REPÚBLICA DE COLOMBIA
SUPERINTENDENCIA DE INDUSTRIA Y COMERCIO

Oficio N° 2621 de 28 de febrero de 2022

Ref. Expediente N° NC2020/0002131

TÍTULO DE LA SOLICITUD: “UNIÓN DE TUBO ASCENDENTE PARA PERFORACIÓN CON PRESIÓN CONTROLADA Y PERFORACIÓN CON ELEVACIÓN DE LODO SUBMARINA”

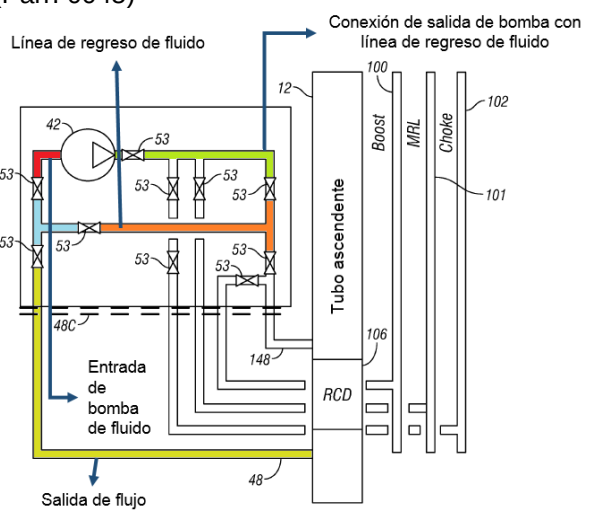
Teniendo en cuenta lo señalado en el artículo 16 de la Decisión 486 de 2000 de la Comisión de la Comunidad Andina, la reivindicación independiente 1 (NC2020/0002131 del 27 de febrero de 2020) refiere a: “*Un aparato que comprende (...)*”. A continuación, se presenta la tabla comparativa entre el objeto reivindicado y los documentos encontrados en el estado de la técnica:

CARACTERÍSTICAS ESENCIALES	D1
Un aparato que comprende (...)	(...) la divulgación se relaciona con bombas de retorno de lodo y métodos para conectar dichas bombas con un tubo ascendente de perforación (...) (Párr. 0001)
(...) un tubo con al menos una salida de flujo en comunicación con un interior del tubo (...)	(...) el segmento de tubo ascendente específico 46 puede incluir una descarga de fluido 48 en forma de un conducto que puede salir lateralmente del segmento de tubo ascendente específico 46 (...) (Párr. 0031)

(...) válvulas para conectar selectivamente la salida de flujo con una de una línea de regreso de fluido y una entrada de una bomba de fluido (...)	(...) una pluralidad de válvulas 53 puede usarse para ejecutar selectivamente funciones hidráulicas (...) (Párr. 0045)
(...) válvulas para conectar selectivamente la salida de la bomba con la línea de regreso de fluido y cerrar la salida de la bomba.	 (Fig. 17)

De acuerdo con la comparación realizada anteriormente se concluye que la materia de la reivindicación 1 no es nueva.

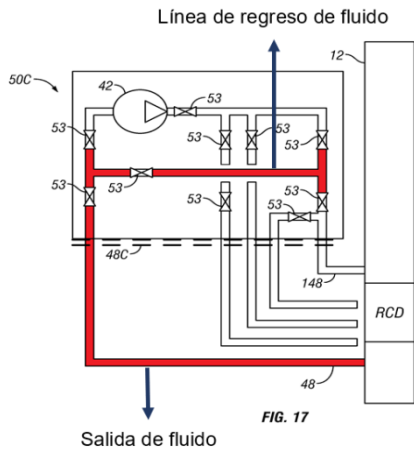
(...) regresar el lodo desde un pozo hacia un tubo ascendente que se extiende entre el pozo y una unidad de perforación en la superficie de un cuerpo de agua (...)	(...) bombear fluido de taladrado en una sarta de perforación que se extiende dentro de un pozo a través de un tubo ascendente; dicho tubo ascendente se extiende desde una cabeza de pozo hasta una plataforma de perforación en la superficie de un cuerpo de agua (...) (Reivindicación 15)
(...) desviar selectivamente el flujo desde dentro de un tubo en el tubo ascendente a una entrada a una bomba de fluido y una línea de regreso de lodo que se extiende desde el tubo a la unidad de perforación (...)	(...) retornar el fluido de taladrado desde el pozo hasta un conducto de salida del fluido dispuesto en una posición entre el fondo del pozo y una posición de sellado del espacio anular (...) (Reivindicación 15)
(...) y cuando el flujo está selectivamente desviado a la línea de regreso de lodo, detener el flujo de lodo en el tubo ascendente arriba del tubo (...)	(...) sellar un espacio anular entre la sarta de perforación y el tubo ascendente (...) (Reivindicación 15)

(...) y cuando el flujo está selectivamente desviado a la entrada de la bomba de fluido, operar la bomba para elevar el lodo a la unidad de perforación para mantener una presión de lodo seleccionada en el pozo.	(...) mantener una presión de fluido seleccionada en el pozo por medio de (...) restringir el flujo de fluido por el conducto de salida y bombear fluido desde el conducto de salida a la plataforma de taladrado (...) (Reivindicación 15)

De acuerdo con la comparación realizada anteriormente se concluye que la materia de la reivindicación 15 no es nueva.

- Reivindicación 16: “(...) bombear fluido hacia el conducto de salida del fluido cuando el bombeo de fluido de taladrado es detenido de tal forma que la presión de fluido seleccionada excede la presión hidrostática del fluido de taladrado en el pozo (...)” (Reivindicación 15).
- Reivindicación 17: “(...) métodos de taladrado con contrapresión elevan la presión del fluido de taladrado por medio de la restricción del flujo del fluido hacia fuera del pozo, p. ej., a través de la línea de retorno de lodo 101, usando un estrangulador o una restricción de orificio variable en el flujo de descarga desde el pozo (...) Fig. 20 en el elemento 103 (...)” (Párr. 0051, líneas 5 a 8)
- Reivindicación 18: Se seleccionan las válvulas 53 para que se configure este flujo (Fig. 17):

- Reivindicación 19: En la figura 17 se aprecia que el montaje del dispositivo de control rotatorio (RCD) se hace en un punto superior al punto donde se pone el

conducto de descarga 48. Dicho dispositivo se instala en un alojamiento de cojinetes en el tubo ascendente junto con un montaje de sellado (Fig. 17).
